**Bebauungsplanverfahren „Staudenplatz“, Karlsruhe - Rintheim**

**Beteiligung der Behörden und Träger öffentlicher Belange nach § 4 Abs. 2 BauGB  
– Februar 2019**

Zusammenfassung der eingegangenen Stellungnahmen:

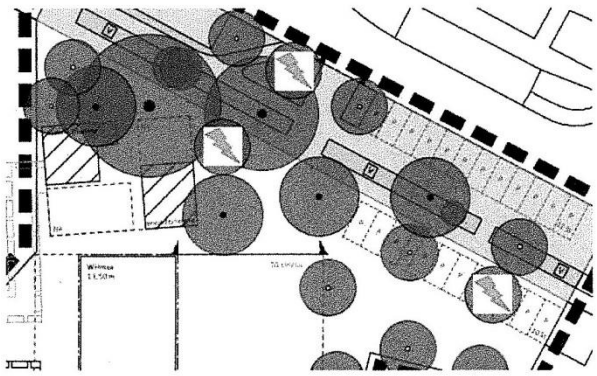
Rückmeldungen	Stellungnahme Stadtplanungsamt
 <p>Weiter sind im südlichen Planbereich fünf Baumstandorte (siehe folgende Grafik; die mit Blitzen markierten Bäume) im unmittelbaren Nahbereich von bestehenden 1-kV-Leitungstrassen geplant. Da es sich in diesem Fall nicht um Systeme mit überörtlicher Bedeutung handelt möchten wir gerne anbieten diese - alternativ zur Anpassung der Baumstandorte - gegen Übernahme der anfallenden Kosten in eine geeignetere Trasse umzulegen.</p>  <p>Abschließend bitten wir um dingliche Sicherung aller voranstehend genannten und in unserer Zuständigkeit stehenden Kabeltrassen in ihrer aktuellen Lage bzw. in noch abzustimmender Lage im Falle von Umlegungen.</p>	<p>Beide Optionen (Verlagerung der Baumstandorte bzw. Neutrassierung der 1-KV-Infrastruktur gegen Kostenübernahme) werden im weiteren Verfahren geprüft. Die Auflösung des Konfliktpunktes wird zugesagt.</p> <p>Im Rahmen der weiteren Planung wird die Festsetzung von Leitungsrechten geprüft und abgestimmt.</p>
